Vedrørende motsegn til plan for Meland kyrkjegard

Meland kyrkjegard

Avbøtande tiltak for løyse motsegn til omlegging av Bjørnestadvegen:

Figur 1: Eksisterande avkjørsel

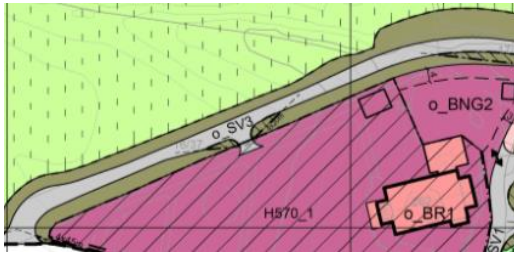
- Jf. 4.1.2.1 og 4.2.4 legg planen opp til at eksisterande avkøyrse for drift mot fv.244 skal stengjast, og ny skal etablerast frå o_SV3 til o_BGU1. Etter møte med kyrkjevergen var hennas tilbakemelding at drift er avhengig av ein avkøyrse, viss dei ikkje får byggje ein ny kan dei ikkje stengje dagens avkøyrse mot fv.244. (Sjå kartutsnitt under).

Eg ber om at fylkeskonservatoren avgjer kva for ein løysning til avkjørsel vi skal gå for.
